Complément au dossier de demande d'enregistrement d'exploitation

Suite à la demande d'éléments complémentaires formulée par M. Bouchind'Homme, vous trouverez ci-dessous nos éléments de réponse.

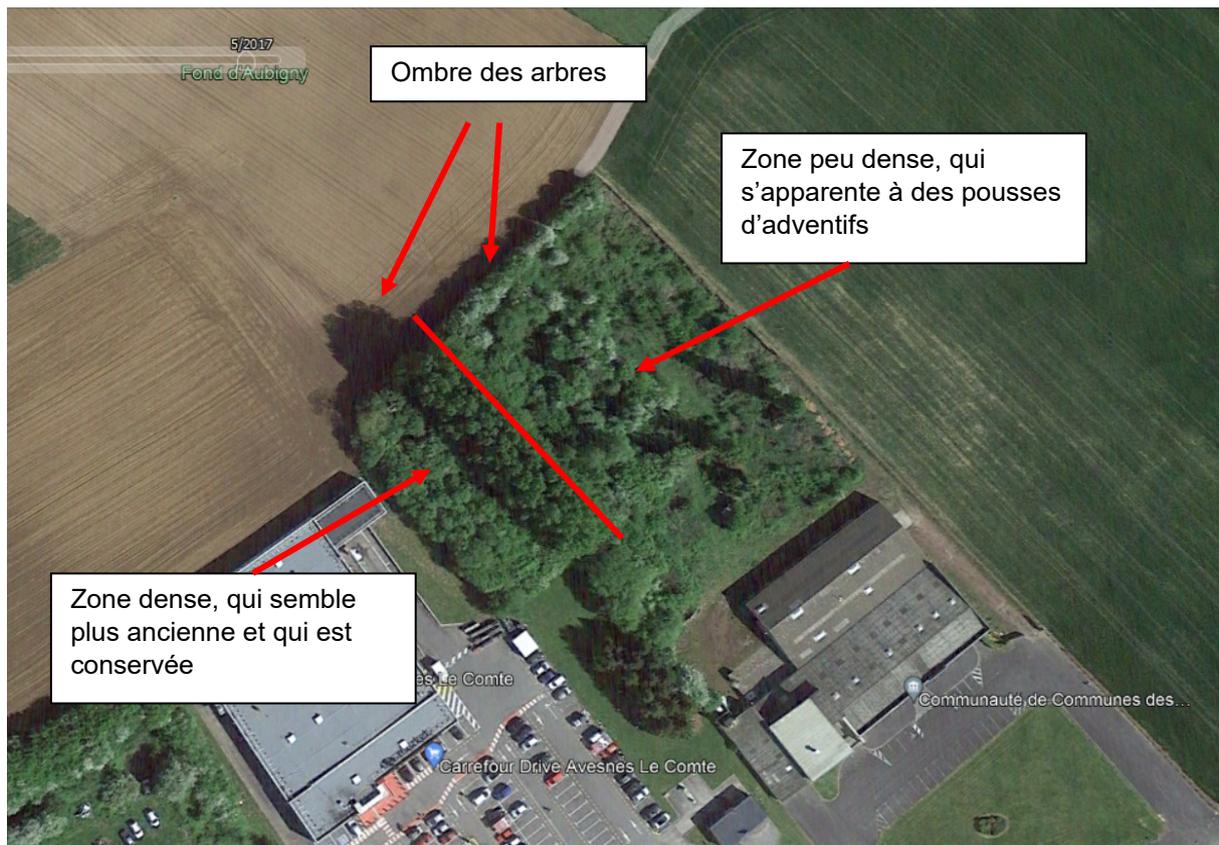
En effet, le syndicat a décidé de conserver la partie boisée présente à l'ouest du terrain. De plus, une haie sera construite le long sur la délimitation Nord-Est du terrain afin de limiter l'impact visuel du site.

Une seconde haie sera plantée à la limite entre le futur parking de la communauté de communes et la déchèterie.

Ces deux haies seront constituées d'essences locales.

Ancienne déchèterie :

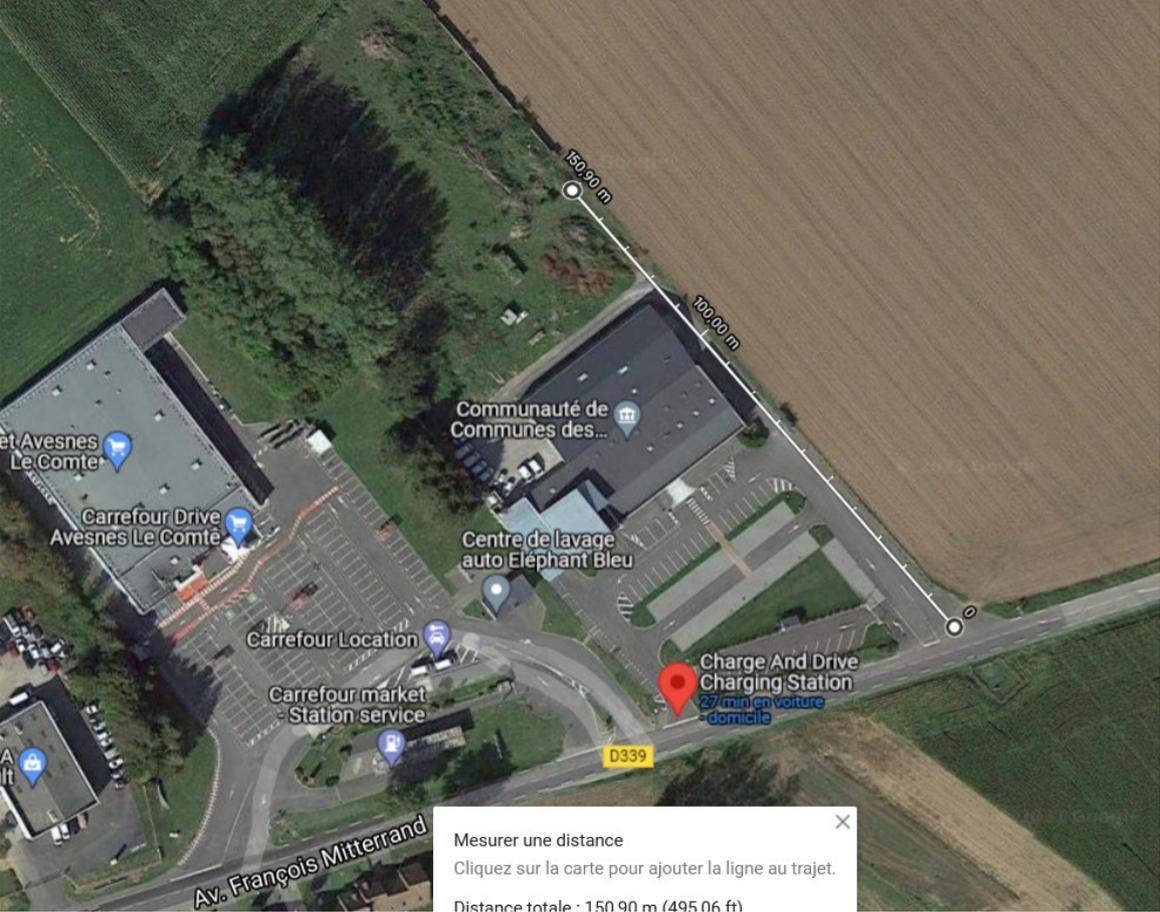
Visibilité depuis l'ancienne déchèterie, présence de virage et de dénivelé lorsque l'on rentre depuis Avesnes sur un route à 80km/h.

Peu de visibilité pour les véhicules arrivant de Barly sur les usagers qui sortent de la déchèterie, sur une route à 80km/h.

Voirie d'attente de moins de 45m, soit 6 véhicules en attentes (7m)
